# 改善箇所説明図

左ハンドル車で説明

**不具合発生箇所**  
ヒーターエレメント  
への配線

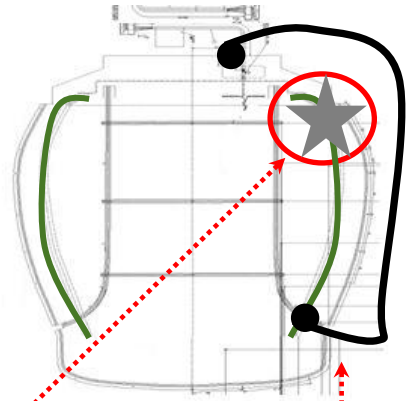
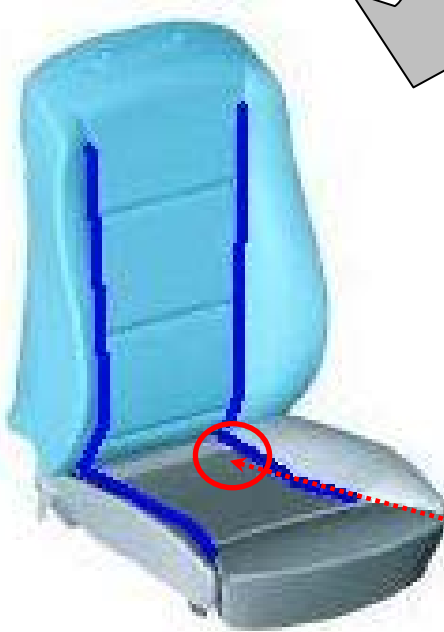
前席シートにあるシートヒーターのエレメント部への電気配線の取り回しに不適切なものがあるため、乗降時にエレメント部に度重なる圧力負荷がかかった場合、当該エレメント部の一部が損傷し、シートの一部が焦げ、最悪の場合、乗員が火傷を負うおそれがある。

対策品の配線

全車両、当該部品の良否を判定し、不具合品の場合は対策品の配線を追加する。

シート下のシート フレームに白色ペイントを塗布する。
